## 協力工場 不良品連絡書

仕様番号 PMMR8408-11

品名 Lタイプ ガイブタンシ

# PMMR 8 4 0 8 - 1 1 羽端面の一部Auめっき未着の件

## PMMR8408-11剥離工程

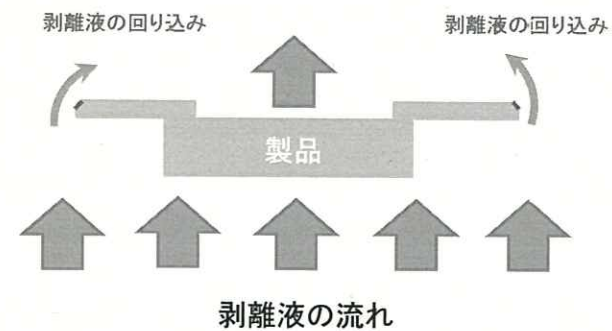
剥離工程では剥離液に浸漬させ、剥離液の流れにより突起側(円筒内部周辺等)を剥離致します。  
そのため、端子外側の端面に剥離液が回り込み、今回のご指摘頂きましたダレ部分のAuめっき剥離が発生するメカニズムとなります。

## PMMR8408-11剥離工程

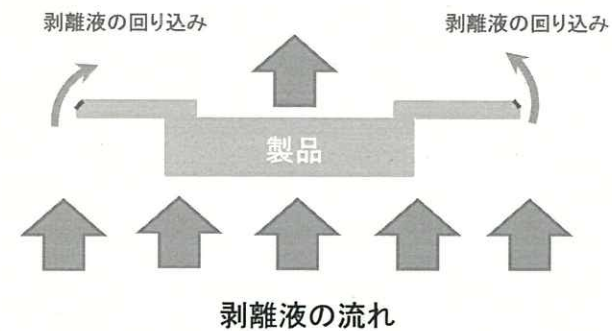
剥離工程では剥離液に浸漬させ、剥離液の流れにより突起側(円筒内部周辺等)を剥離致します。  
そのため、端子外側の端面に剥離液が回り込み、今回のご指摘頂きましたダレ部分のAuめっき剥離が発生するメカニズムとなります。
